Réf. SDIS /GSO/ n° 22/ 602 /FL/  
n° archivage : I12122

**OBJET :** Consultation au titre d'une demande d'autorisation environnementale des Installations Classées pour la Protection de l'Environnement (ICPE).

**Dénomination :** ABATTOIR MULTI-ESPÈCES DÉPARTEMENTAL  
**Adresse :** Chemin de Beauregard, 52000 CHAUMONT  
**Demandeur :** Conseil Départemental de la Haute-Marne, Monsieur Nicolas LACROIX

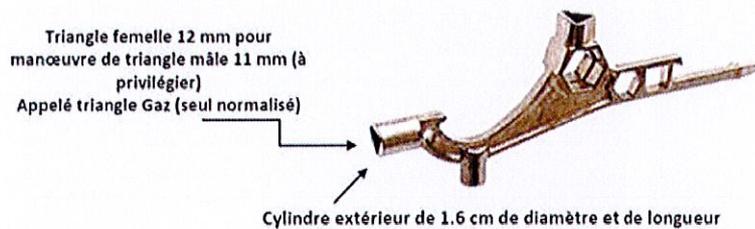
La défense extérieure contre l'incendie envisagée est la suivante :

Numéro PEI	Débit/ Capacité	Distance maximum du projet
PI public implanté par la commune	100 m <sup>3</sup> /h garantis par la commune	100 m
Réserve incendie privée	120 m <sup>3</sup>	150 m

SUFFISANT
